**SE PRONUNCIA SOBRE NATURALEZA DE LA MODIFICACIÓN PROPUESTA AL PROYECTO “AMPLIACIÓN VERTEDERO CENTRAL TERMOELÉCTRICA BOCAMINA” RCA N°017/2010.**

**RESOLUCIÓN EXENTA N° 022/2019**

**CONCEPCION, 23 de enero de 2019**

**Figura 1. Receptores de ruido del vertedero de la Central Bocamina**

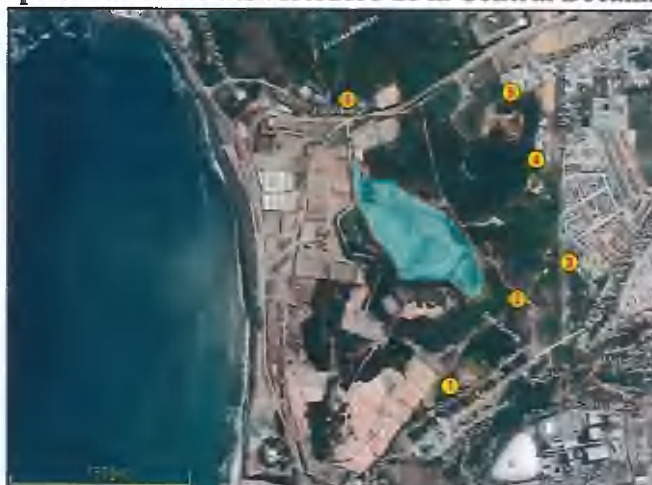
Los receptores de ruido del vertedero de la Central Bocamina son los señalados en la Figura 1.

Al respecto, el titular realizó una modelación de ruido de ambas fases del proyecto, cuyas actividades se desarrollarán únicamente en periodo diurno. Los resultados se presentan a continuación, en la Tabla 2 y Tabla 3.

Como se puede apreciar, el proyecto cumple en el lugar del receptor con los límites establecidos en el D.S. N° 38/11, del MMA.
